REPÚBLICA DE PANAMÁ
MINISTERIO DE AMBIENTE

RESOLUCIÓN DE IA-IA- 043 - 2023
De 5 de junio de 2023

Por la cual se resuelve la solicitud de evaluación del Estudio de Impacto Ambiental (EsIA), Categoría II, correspondiente al proyecto: **PH LAGUN**, cuyo promotor es el **BRISAS DEL NORTE DEVELOPMENT, S.A.**

Figura #5 Vista de la Sección de Estudio de las fuentes hídricas, Fuente: Estudio Hidrológico.

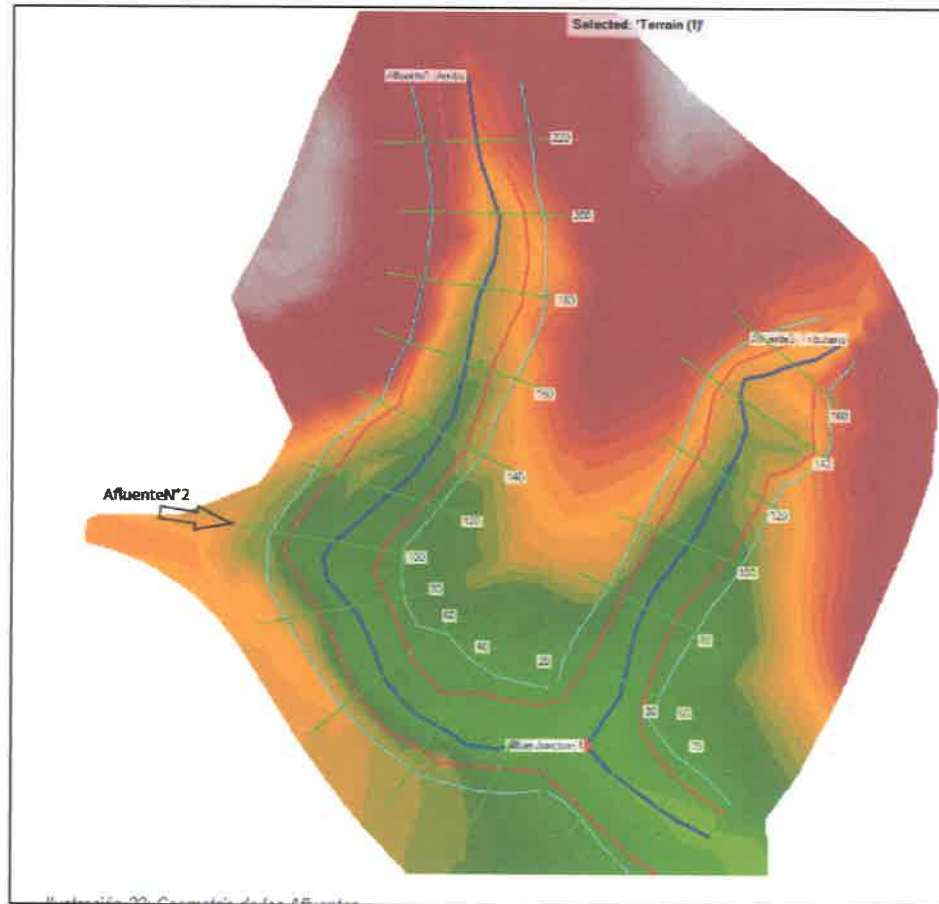
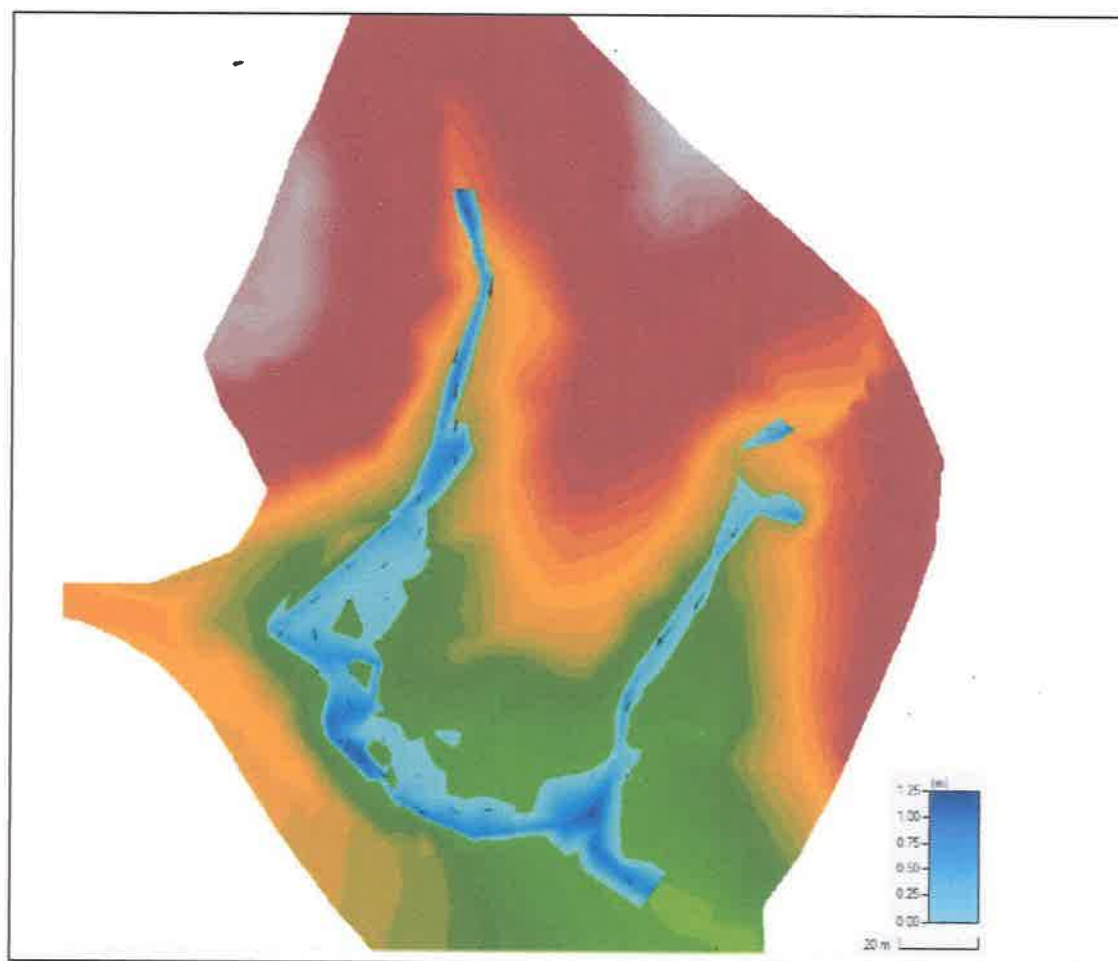
- v. Presentar planos de la obra civil (georeferenciada) que se realizará en los cuerpos de aguas en cumplimiento de Resolución DM. 0431 -2021, de 16 de agosto de 2021, en su artículo 8, indica lo siguiente: Cumplir con lo establecido en los artículos 23 y 24 de la Ley 1 de 1994; ya que las autorizaciones de la obra en cauce no aprueban la remoción o tala de la vegetación del bosque de protección.

permite hasta 5 m/s, por experiencia solo es recomendable el concreto debido que es el único que puede soportar el efecto abrasivo de piedras y rocas que se pueden desprender de los predios superiores por los efectos de la socavación...”
